**REGULERINGSFORSLAG TIL  
OFFENTLIG ETTERSYN**

**Fagnotat**

**Forslag til detaljregulering – offentlig ettersyn  
Ytrebygda, Gnr. 39, Bnr. 2 m.fl., Feråsen, Reguleringsplan  
arealplan-ID 65410000**

Figur 3 Oversikt over plankart til offentlig ettersyn 2020, begrenset høring 2022 og nytt offentlig ettersyn 2024.

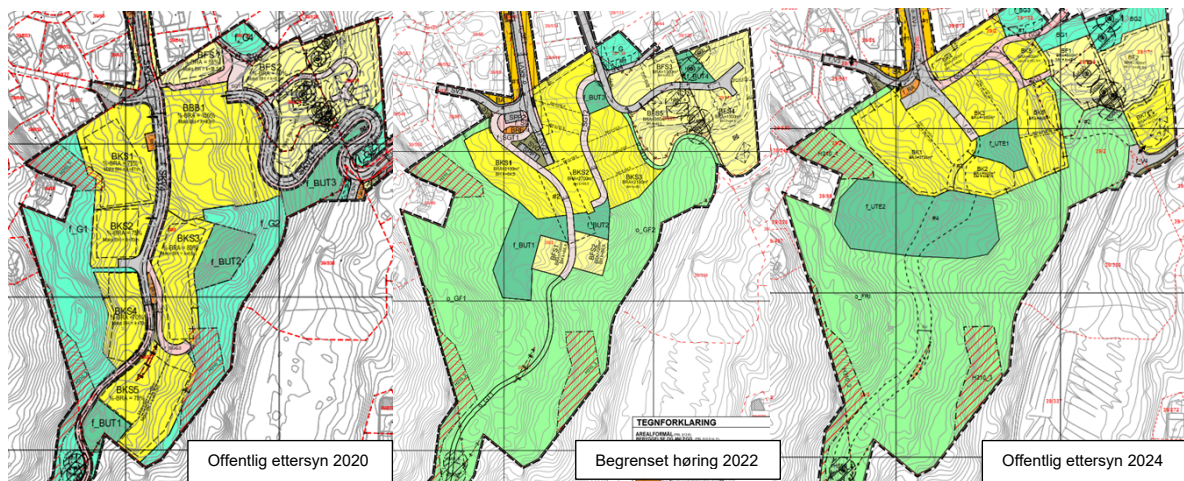
Revidert planforslag som nå legges ut på nytt offentlig ettersyn er betydelig nedskalert siden 2020, se figur 3, og antall boenheter er redusert fra 90 til 41. Utbyggingsområdet i den sørlige delen er tatt ut, og foreslås omregulert fra eneboligbebyggelse i plan 7520000 til friområde. PBE er positiv til endringene som er gjort, og vurderer at planforslaget ivaretar hensynet til terreng og grønnstruktur. Bebyggelsen er mer terrengtilpasset, parkering er lagt inn under bebyggelsen og i carport. Parkeringskjeller som tidligere lå inne i sør er tatt ut. Disse endringene vil gi mindre terrenginngrep og en mer skånsom utbygging.

Endringene i planforslaget vil etter vår vurdering imøtekomme innsigelsen fra Statsforvalteren, med unntak av o\_UTE2, som er plassert i området som Statsforvalteren ønsker avsatt til grønnstruktur. PBE er positiv til uteareal for offentligheten innenfor o\_UTE2, da det er sikret at arealet skal opparbeides skånsomt og som en naturlekeplass, jf. bestemmelse 3.1.8.e. Arealet innenfor o\_UTE2 er i barnetråkkregistreringer registrert som akebakke og et viktig lekeområde for barn og unge, se figur 4. En opparbeidelse av området vil øke brukbarheten og være et viktig bidrag for barn og unge i nærområdet. PBE anbefaler derfor arealet regulert til uteareal som foreslått i planforslaget.

Figur 5. Foreslått arealformål for felt BK7 til offentlig ettersyn 2020, begrenset høring 2022 og nytt offentlig ettersyn 2024.

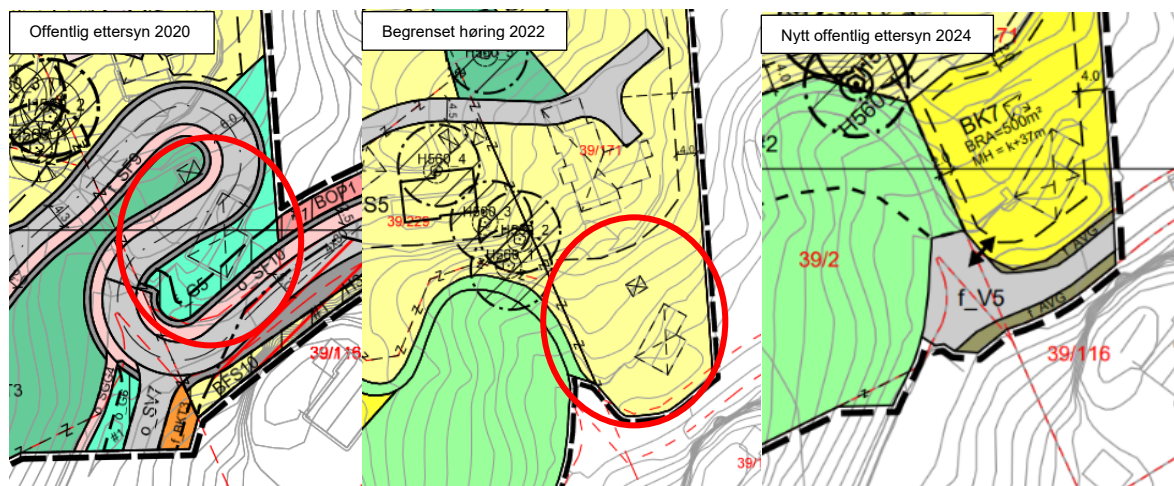
I revidert planforslag er det foreslått 3 nye boligenheter i felt BK7. Arealet innenfor BK7 har tidligere vært foreslått som vegareal (offentlig ettersyn) eller som del av boligeiendom utenfor byggegrense (begrenset høring), se figur 5. Eksisterende garasje forutsettes revet, og parkering til enebolig på eiendom 39/171 løses under rekkehusene i felt BK7.

PBE vurderer at etablering av boliger kan aksepteres. Det er i tråd med rammene for ytre fortettingssone i KPA, og området er allerede bebygget med en garasje, se figur 6. Det er uheldig med økt trafikk i inngangsområdet til grønnstrukturen, men antall parkeringsplasser er begrenset til 0,8 pr. 100 m<sup>2</sup> og eksisterende avkjørsel beholdes. Det går trapp på baksiden av dagens garasje, men denne vil bli fjernet. Adkomst til eksisterende bolig på eiendom 39/171 vil være via sti innenfor #2, og må utformes slik at den kobles mot boligen. Dette er sikret i bestemmelse 5.2.5.

Figur 7. Utsnitt av illustrasjonsplan som viser byggegrense og plassering av bygg innenfor felt BK1 (til v.) sett i forhold til sol- og skygge kl. 12.00 ved vårjevndøgn (til h.).

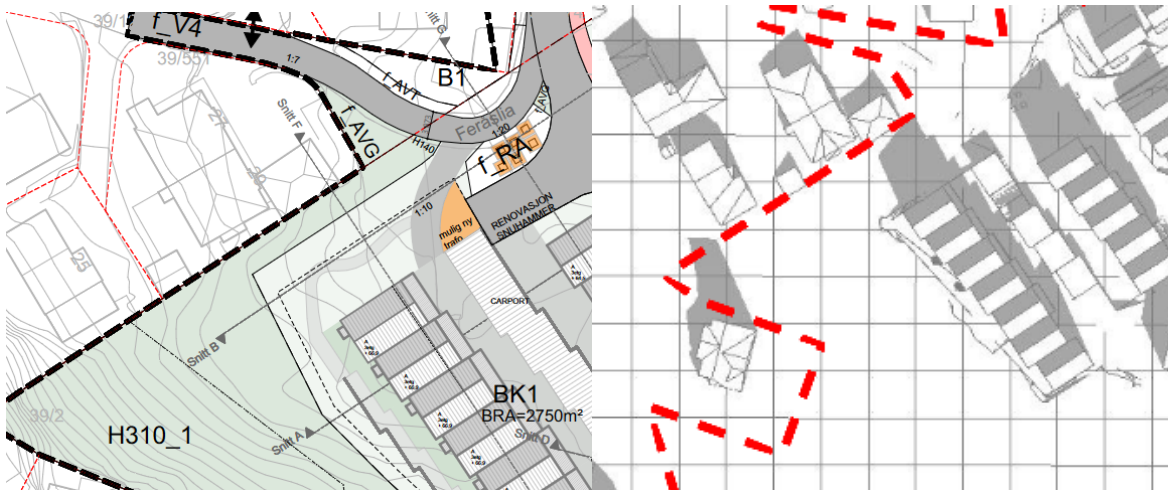
Ny bebyggelse i felt BK4 vil komme tett på nabobebyggelsen i nord. For å ivareta disse er det sikret maks 2 boligetasjer og nedtrapping som følger terrenget. Det er åpnet for noe høyere bebyggelse innenfor BKS1, og dette skyldes carportanlegg under bebyggelsen. PBE vurderer at dette kan aksepteres. Det må derimot vurderes om byggegrense mot naboeiendom 39/551 skal justeres for å sikre avstand som er vist i illustrasjonsplanen. En nærmere plassering enn det som er vist i illustrasjonsmaterieill kan påvirke solforholdene på eiendommen kl. 12 vårjevndøgn (se figur 7). Til sluttbehandling må det vises hvilke konsekvenser foreslått byggegrense vil få for naboeiendommen. Vi vil ta stilling til om byggegrense kan anbefales slik som vist, eller om denne må justeres til sluttbehandling.

Figur 9. Sammenstilling av plankart som viser Feråslia til offentlig ettersyn 2020, begrenset høring 2022 og nytt offentlig ettersyn 2024

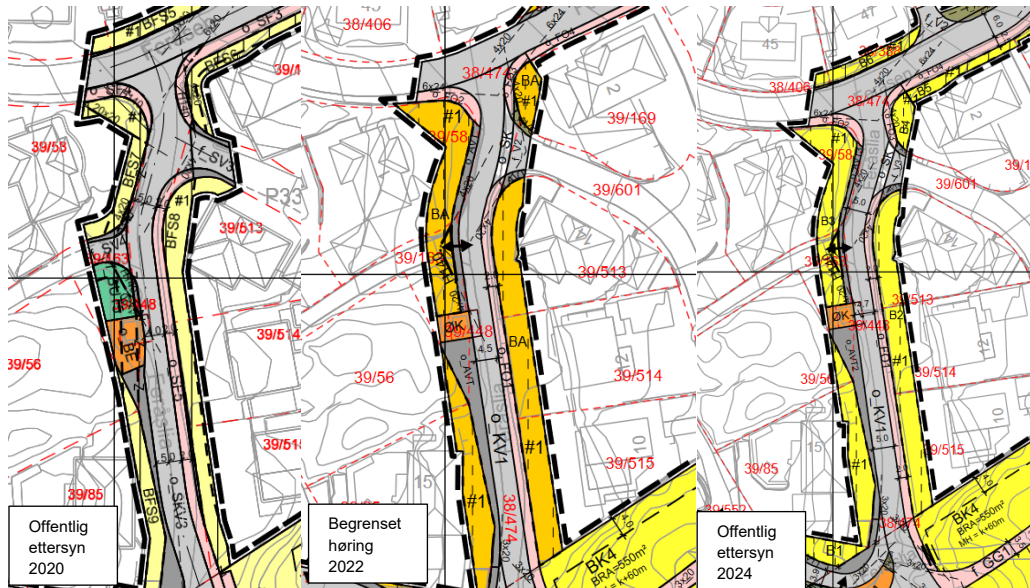
Feråsliå er foreslått regulert som til offentlig ettersyn i 2020, med 5 meter bredde og 2 meter fortau. Det ble gjort noen justeringer av Feråsliå til begrenset høring i 2022, hvor vegbredden ble redusert til 4,5 meter. PBE har, i samråd med BME, vurdert at 4,5 meter ikke vil være tilstrekkelig uten etablering av møteplasser. Forslagsstiller har imøtekommet våre anbefalinger og foreslår 5 meter vegbredde. PBE har også anbefalt fortau på 2,5 meter bredde. For å imøtekomme naboinnspill slik at en unngår å etablere fortau på annen mansk grunn er det vurdert at 2 meter fortau kan aksepteres. PBE anbefaler vegløsningen slik den er foreslått til nytt offentlig ettersyn.

Det har vært dialog med naboer langs Feråslia underveis i planprosessen. De ønsker ikke at fortau blir regulert på østsiden av veien, og de vil ikke godta at midlertidig bygge- og anleggsområde blir regulert på deres eiendom, hvor det er etablert mur og hekker. De har bedt om at plangrensen blir satt i eiendomsgrensen og at veg med fortau på vestsiden parallellforskyves. Disse innspillene blir ikke imøtekommet i planforslaget. Det er en foretrukket løsning med sammenhengende fortau uten kryssing av veien hvis dette lar seg gjøre. Vi har forståelse for at det er uheldig for disse naboene, men etter en samlet vurdering vil fortau på østsiden være mest hensiktsmessig. Dette er samme vurdering som ble gjort i vårt fagnotat fra 2020.
